廃炉発官 R 2 第 2 0 号  
令和 2 年 4 月 2 7 日

福島第一原子力発電所 特定原子力施設に係る実施計画 変更認可申請書

周辺防護区域施設整備及び仮設建物撤去に伴い、下記の通り変更を行う。

併せて、事業所内運搬の運用開始、周辺監視区域柵の設置完了及び2号炉復水貯蔵タンク運用開始に伴う変更を行う。

図3. 1-1 周辺監視区域図

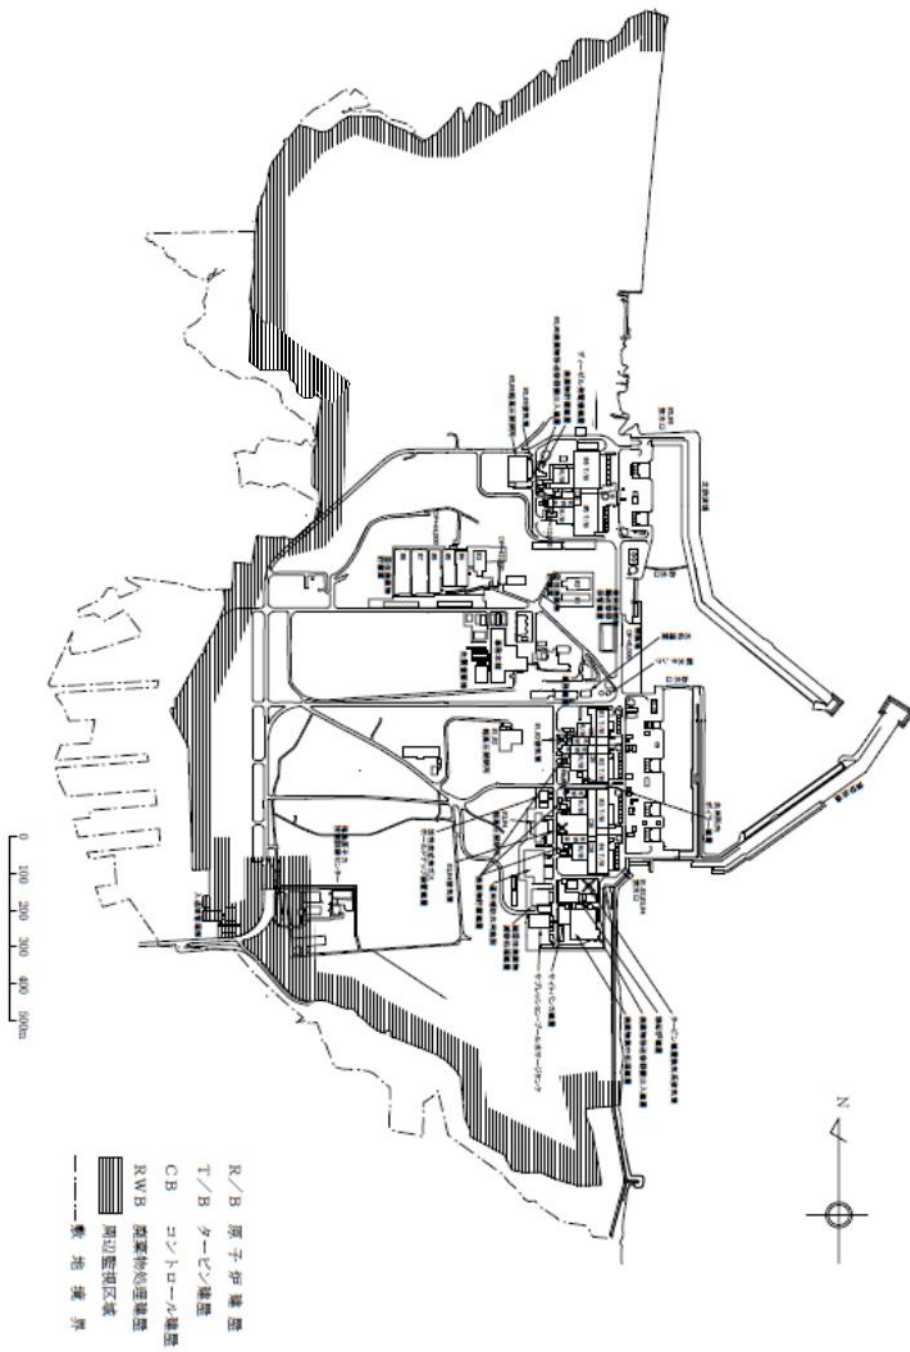
- ・周辺監視区域柵の設置完了に伴う周辺監視区域図の変更
- ・事業所内運搬に関する内容の適用開始に伴う記載削除
